BURMISTRZ TUŁOWIC

IB.7226.28.2019

Uprzejmie proszę o rozważenie możliwości wprowadzenia dodatkowego oznakowania przystanku autobusowego w Tułowicach Małych przy drodze powiatowej 1717 O. Gmina proponuje wprowadzenie znaku ostrzegawczego A-30 – „inne niebezpieczeństwa” z tabliczką „Uwaga dzieci” lub znaku ostrzegawczego A-17 – „dzieci” oraz wprowadzenie oznakowania poziomego P-17 linia przystankowa.

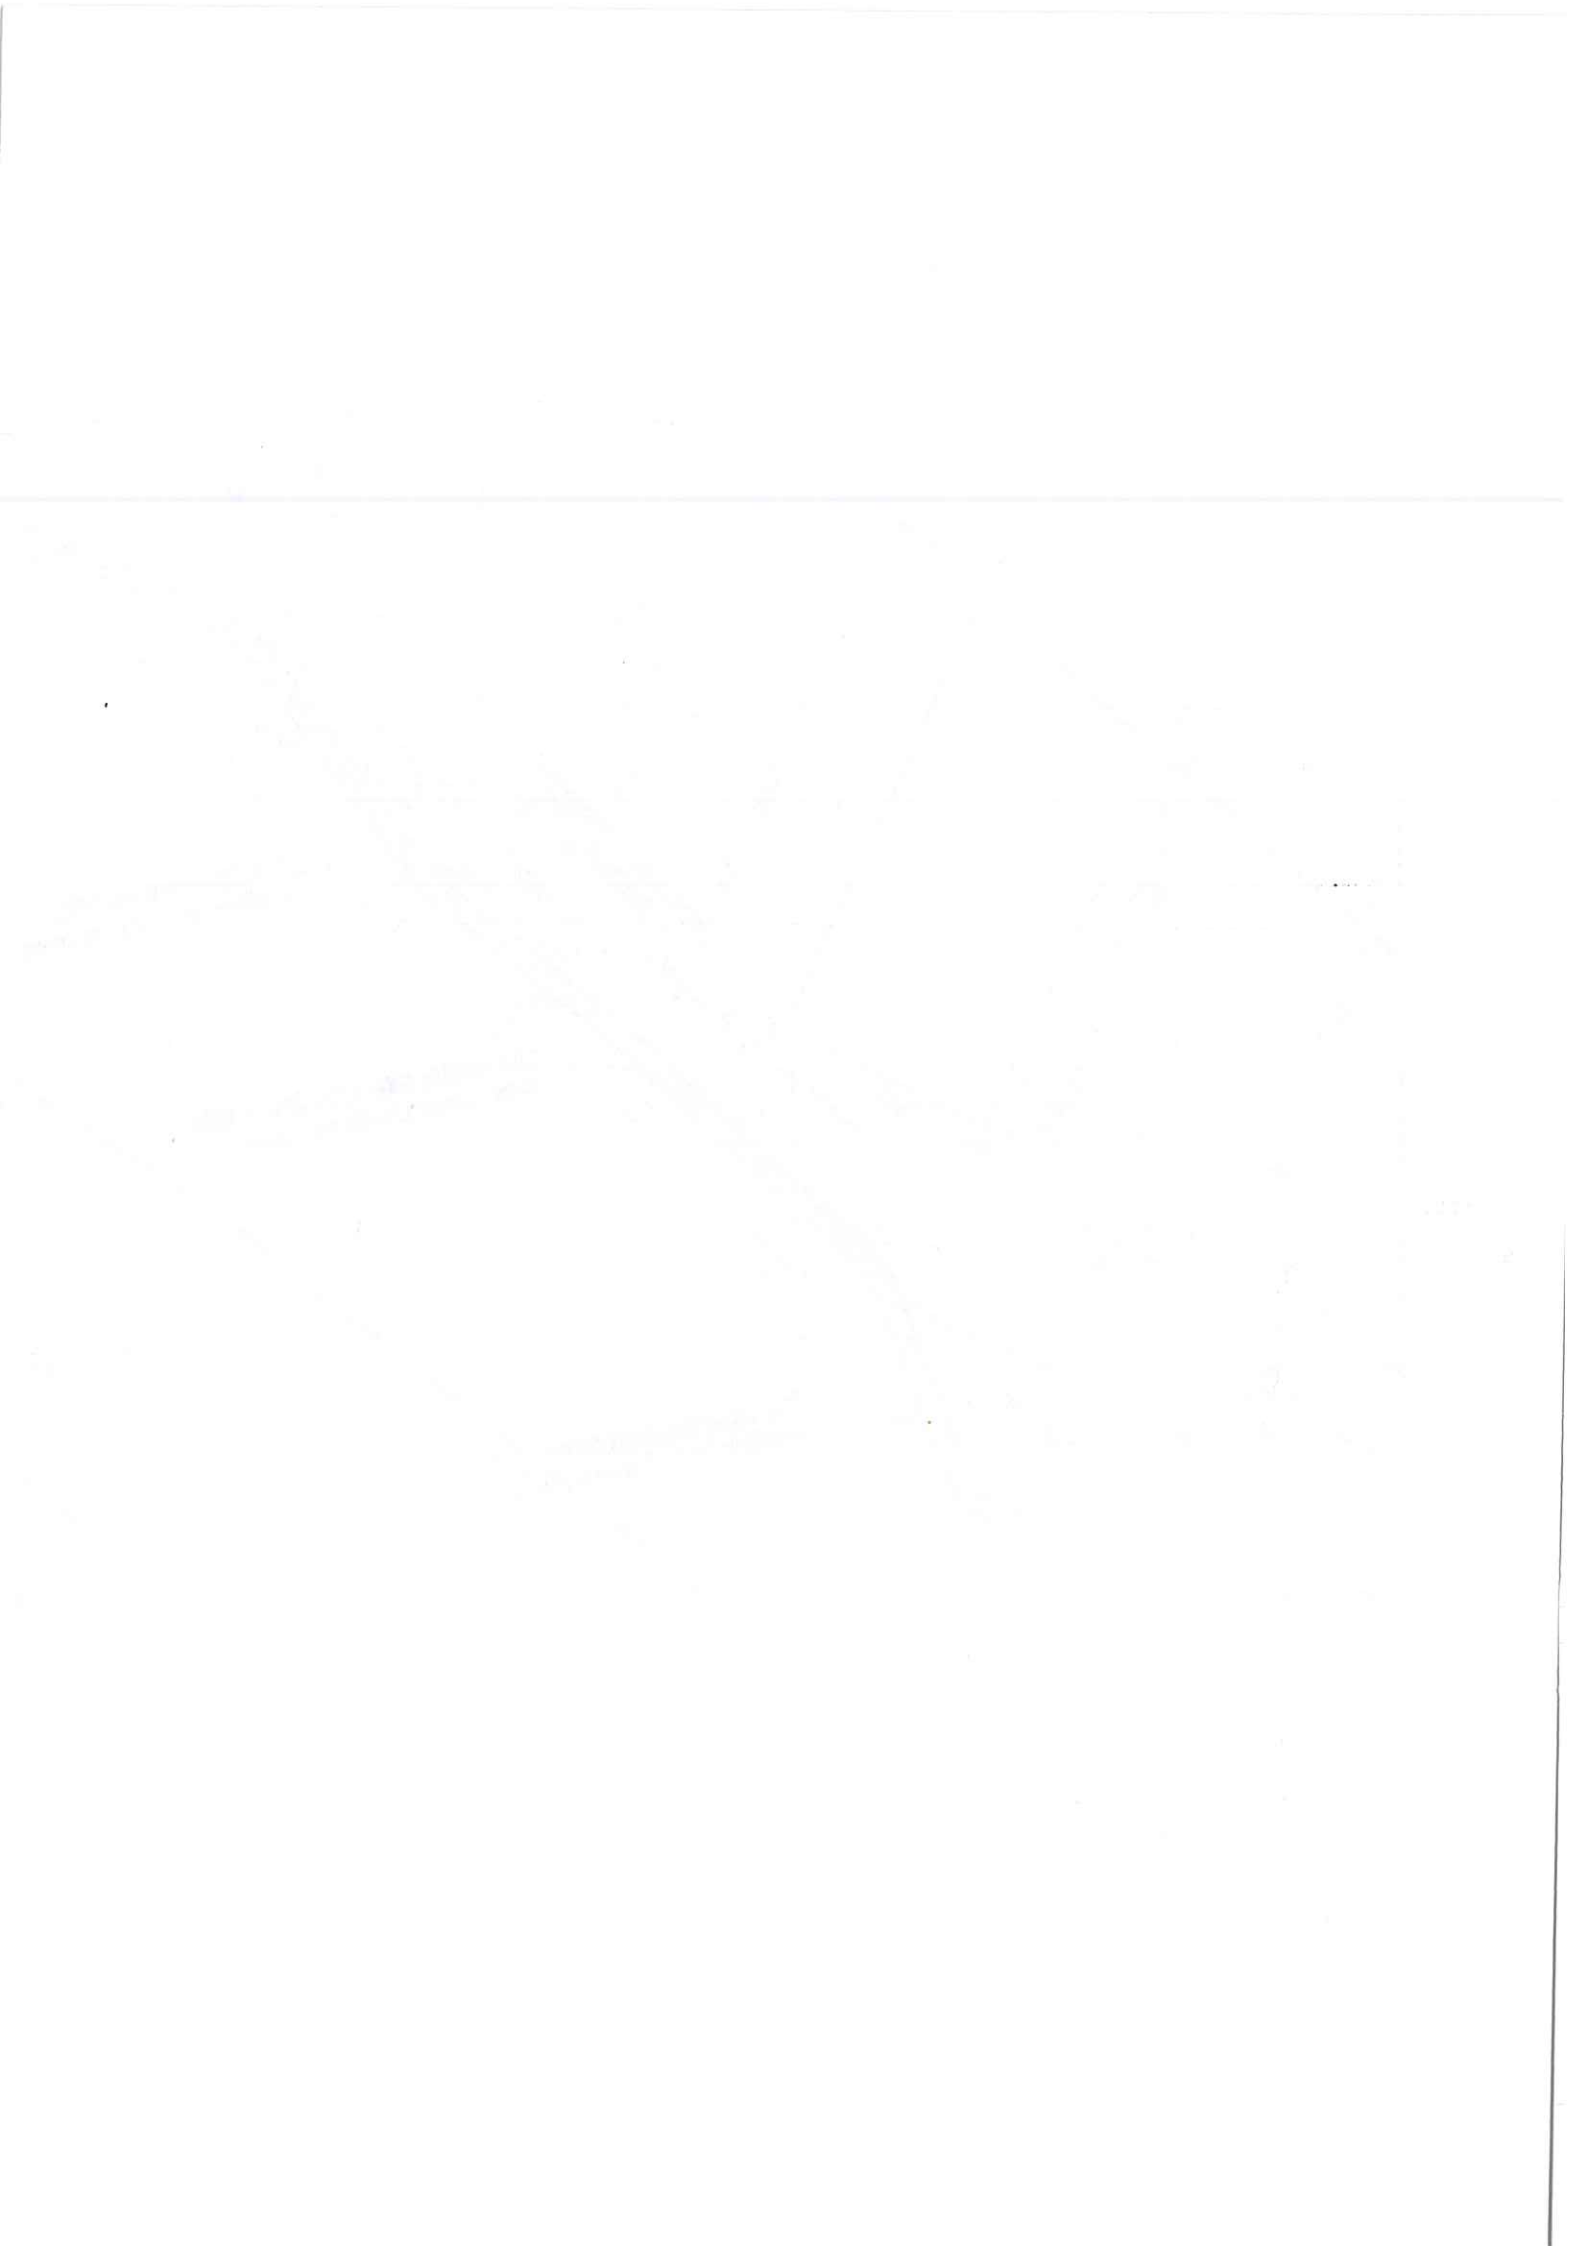
Przystanek autobusowy wykorzystywany jest dla potrzeb zatrzymywania się autobusu szkolnego, który zabiera dzieci z Tułowic Małych. Problem polega na tym, że do przystanku dochodzą dzieci z dwóch kierunków. Z jednej strony od strony zabudowy mieszkaniowej wsi, a z drugiej strony od budynków wielorodzinnych, zlokalizowanych przy drodze wojewódzkiej. Dzieci te poprzez przejście dla pieszych przechodzą na drugą stronę drogi wojewódzkiej nr 405, a następnie w obrębie skrzyżowania, bez chodnika przechodzą po drodze w kierunku przystanku. Po przebudowie skrzyżowania w 2017 roku, pas zieleni uległ zmniejszeniu, a obecne prace wykonywane przez nowego właściciela budynków sąsiednich dodatkowo zawężyły wolną przestrzeń przy budynku. Lokalizację przystanku oraz drogę dojścia dzieci zaznaczono na załączniku graficznym.

Obecność pieszych i dzieci, na wąskim pasie pobocza przy budynku przemysłowym, powoduje zagrożenie ich bezpieczeństwa.
